SERVICE INFO – INA 0137

Натягувач ремня 534 0314 10

Натяжний пристрій з попередньо вмонтованим вібродемпфером

Зображення 1: 534 0314 10 – Натягувач поліклінового ремня

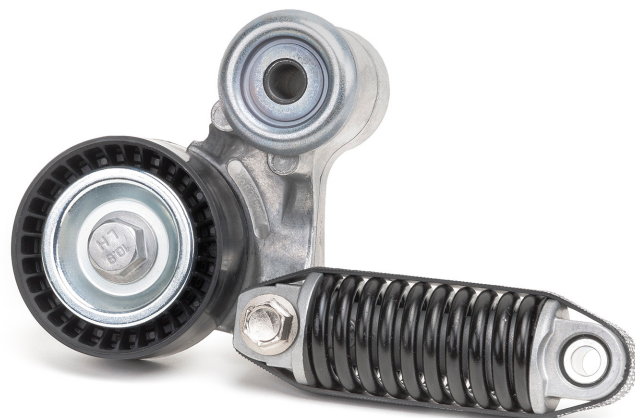
Вібродемпфер 533 0090 10 (зображення 2) та відповідний підходящий ролик натягувача ремня однаково піддаються зносу. Тому з технічної точки зору, доцільно замінити обидва компоненти разом. З огляду на це, компанія Schaeffler Automotive Aftermarket пропонує натягувач ремня 534 0314 10 (зображення 1) тільки у зборі.

Вібродемпфер 533 0090 10 (зображення 2) більше не доступний в якості окремої запасної частини.
